PROGETTO PRELIMINARE DEL PIANO URBANISTICO COMUNALE ADOTTATO CON D.C.C N. 92 DEL 7.12.2011

PRESENTAZIONE DI OSSERVAZIONI AI SENSI DELL'ART. 38, COMMA 2, LETTERA d) DELLA LEGGE REGIONALE 4 SETTEMBRE 1997 N. 36 e s.m.i.

site in Genova, Via Bosio 14, - *Parte (non più in uso) del Convento del Buon Pastore*, identificato al Catasto Fabbricati del Comune di Genova:

EX CONVENTO DEL BUON PASTORE IN VIA BOSIO 14

scala 1:5000
LIVELLO PAESAGGISTICO PUNTUALE

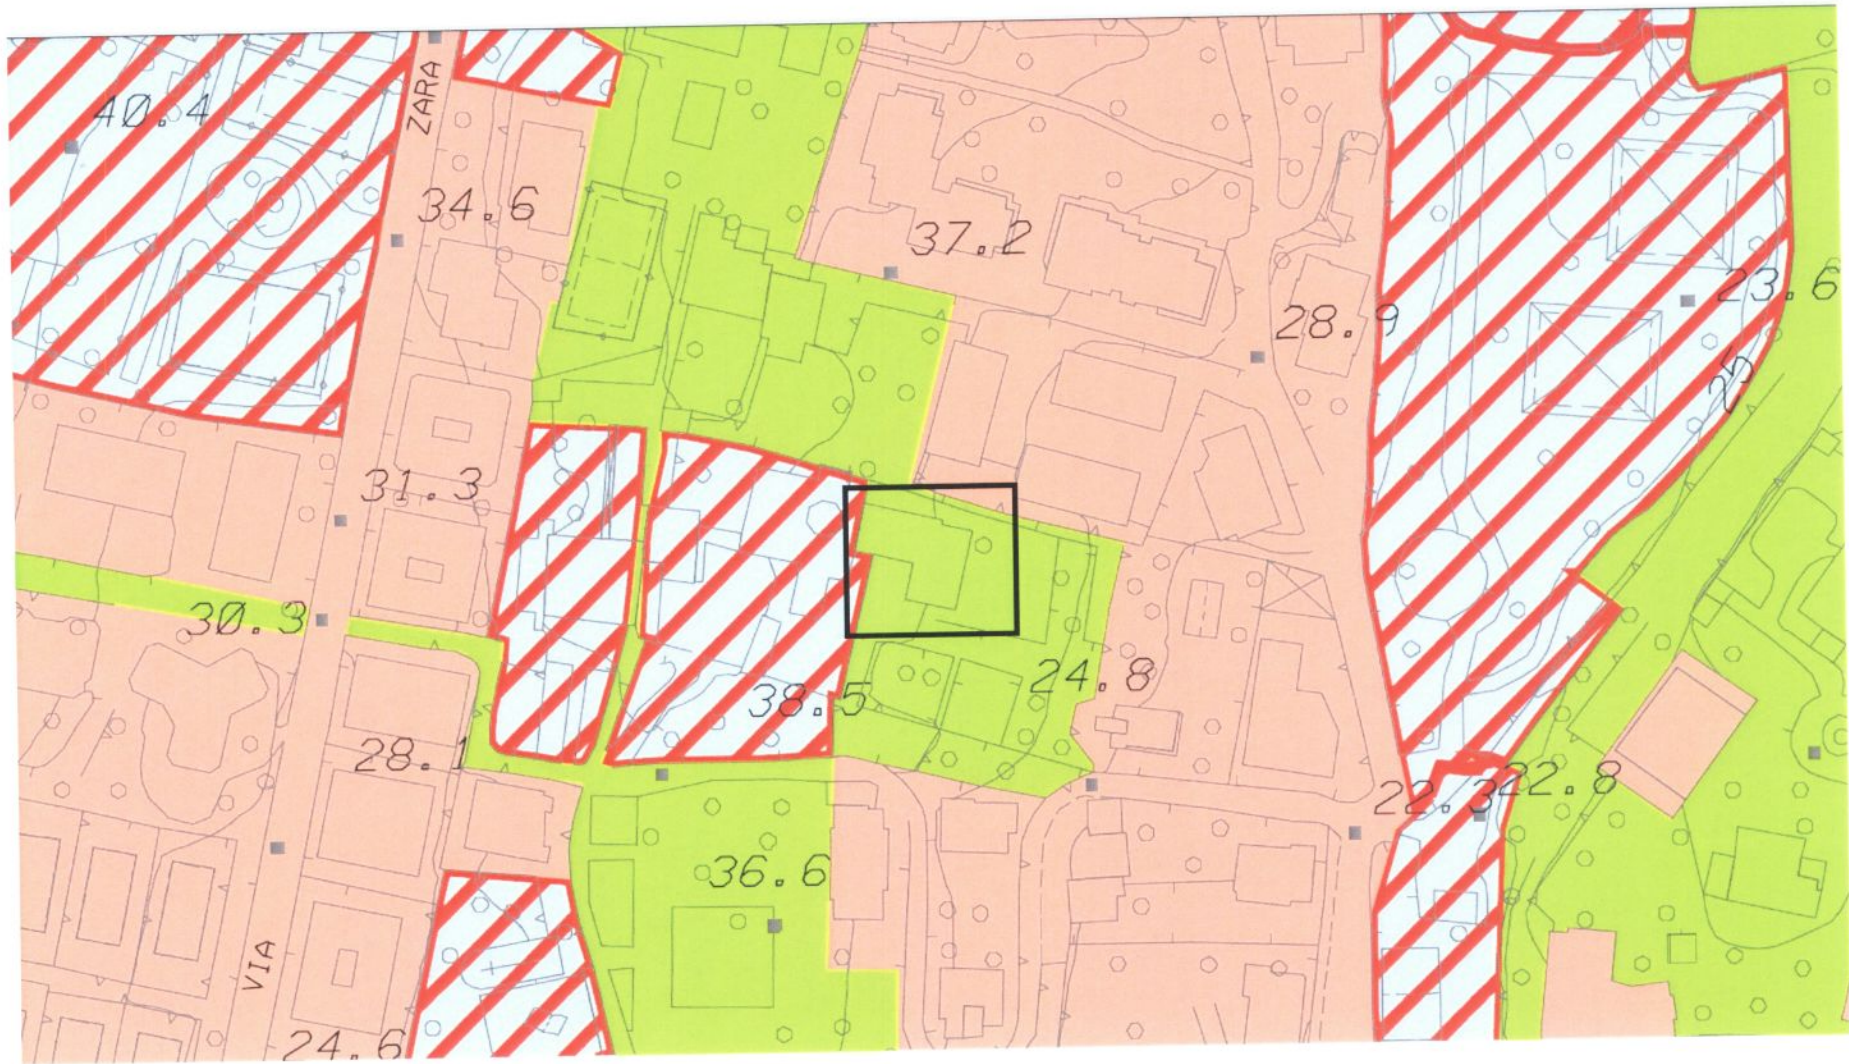
3. che il bene in oggetto non venga classificato normativamente come **AMBITO CON DISCIPLINA PAESAGGISTICA SPECIALE, per i motivi sopraesposti.**
4. che l'elaborato grafico relativo alla Tav. 44 venga modificato (LIVELLO PAESAGGISTICO PUNTUALE TAV. 44 – SISTEMA DI PAESAGGIO 3 PARINI), escludendo dai sistemi di paesaggio la proprietà in oggetto, per le motivazioni espresse.
